APORTACIONS CLERs per al MITECO en la “Consulta pública de la Proposta de Pla per a la recuperació i millora de la resiliència enfront de les inundacions en el territori afectat per la DANA a la Comunitat Valenciana” en el termini obert del 23 de Juny fins al 23 de Juliol de 2025 per a la ciutadania.

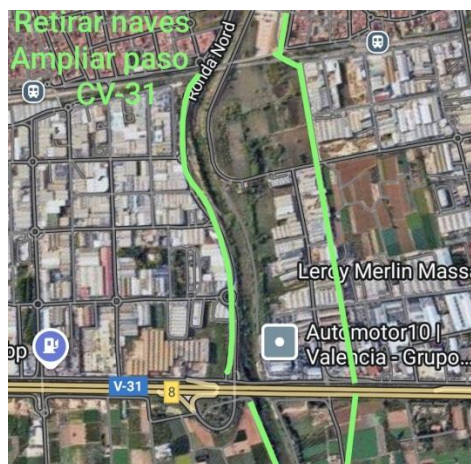
Ampliació del barranc contemplant un recorregut ciclista i per als vianants inundable que comuniqui Païporta, Massanassa, Catarroja i els polígons industrials cap a l'Albufera i la reserva del Tancat de la Pipa per davall de les diferents infraestructures: Camí Real, via RENFE i autovia V-31, que fan de barrera per a l'aigua i les persones. Per a això, és necessària la substitució dels diferents ponts obsolets que van fer de barrera en el flux de l'aigua. Els nous ponts haurien d'ampliar amb escreix el

cabal d'aigua de pas, per a això proposem ampliar l'amplària de l'obertura amb estructures diàfanes sense pilars centrals i la seua plataforma estiga per damunt del nivell màxim de l'aigua.

Especial atenció al pont del Camí Real entre Catarroja i Massanassa que reduïx l'ample del barranc del Poio de 70 a 35 metres, produint inundacions recurrents. El qual, en cas que es vulga conservar el seu relatiu valor cultural, és perfectament viable l'opció del seu desmuntatge i trasllat complet fora del barranc.

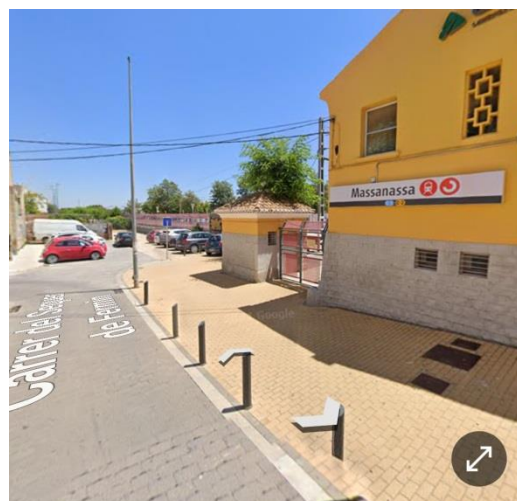
5. Infraestructures hidràuliques internes als municipis de Catarroja i Massanassa: Canalització dels pluvials i l'excés d'aigua del barranc amb un gran col·lector sota l'Av. Rambleta de Catarroja, per a drenar l'aigua cap a la séquia d'Albal pel carrer Pelayo, recuperant el barranc originari. Exigim s'incloga este antic barranc dins de la zona de domini públic hidràulic de la conca del Poio de la Confederació Hidràulica del Xúquer.
